A73 Aansluiting
Maasbracht -
Roertunnel (Concept)

Beoordeling inrichting
op- en afritten

Rijkswaterstaat WVL
Beoordeling

Datum	21 december 2018
Kenmerk	00386.20181221.N2.01
Eerste versie

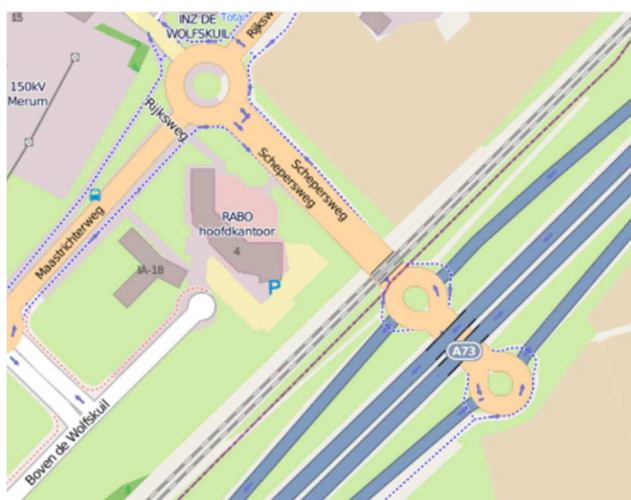
4. De kans op het inrijden van de afrit wordt versterkt doordat op het wegdek een scheiding te zien is tussen de twee rijstroken voor rechtsaf en de rijstrook voor linksaf (voor verkeer op de afrit). Die kan geïnterpreteerd worden als een scheiding tussen een oprit en een afrit. Dit verhoogt de kans op een vergissing en versterkt de vergissing als deze eerder al gemaakt werd.

5. De verkeerslichten vanuit het oosten kennen een volle lens. Dit is conform Regeling, vanwege de zichtbaarheid. De lens geeft hierdoor echter geen aanwijzing van de verplichte rijrichting: rechtdoor. En versterkt de vergissing van een weggebruiker die van plan is rechtsaf de afrit op te rijden. Het verkeerslicht is hierdoor bovendien identiek aan die op het volgende kruispunt, waar wel rechtsaf kan worden geslagen. Beide verkeerslichten houden zo een eenmaal gemaakte vergissing (keuze rechts af te slaan) in stand.

6. De afrit en de afslag naar de parallelle weg lijken qua inrichting op elkaar. Een weggebruiker kan na een rit op de snelweg nog in gedachten verzonken zijn en automatisch rijden. Als de afslag naar de parallelle weg (2^e verkeerslicht) in voorgaande dagen/weken al een paar keer gereden is dan is deze bekend maar nog niet goed verankerd in het geheugen. Bij het eerste verkeerslicht kan de weggebruiker ineens weer bewust over de route gaan nadenken en niet weten welk deel van de route al afgelegd is. Dit is een veel voorkomende situatie en vergroot de kans dat gedacht wordt bij passeren van de afrit van de snelweg dat de afrit naar de parallelle weg voorbij wordt gereden. Een snelle correctie of terugrijden werkt in de hand dat overige aanwijzingen die de vergissing herstellen over het hoofd gezien worden.

7. Er zijn naast (oostzijde) en onder (westzijde) de verkeerslichten rijrichtingpijlen (bord D04) aangebracht die goed zichtbaar zijn. Doordat het D04-bord vanuit de oostzijde naast de VRI is aangebracht (zie foto), kunnen bestuurders veronderstellen dat dit voor een (overigens niet bestaande) parallelweg geldt.

Bovendien is het toepassen van bord D04 een indirecte aanwijzing en in blauw uitgevoerd. Het geeft de gewenste rijrichting. Het effect hier van is minder sterk dat een afslagverbod. Een afslagverbod helpt een weggebruiker die zich aan het vergissen is beter dan een bord dat een gewenste rijrichting aangeeft. Het geeft de weggebruiker geen aanwijzing dat iets niet mag en heeft daardoor geen invloed in het oproepen van het juiste stappen plan (mentale model).

8. Op de afrit zijn de noodzakelijke borden en spookpijlen aangebracht om spookrijders te attenderen. De combinatie van een borden C02 (eenrichtingsweg, voor deze richting gesloten) met daar boven een bord C16 (verboden voor voetgangers) vergroot de kans dat een weggebruiker deze borden met elkaar combineert en 'eenrichtingsweg' alleen betreft op voetgangers. Niet onlogisch bij het oprijden van een snelweg (wat die weggebruiker denkt te doen).

- Een rechtdoorpijl in de VRI, deze werkt dwingender dan borden of een volle lens.
- Een fysiek eiland in de afrit.
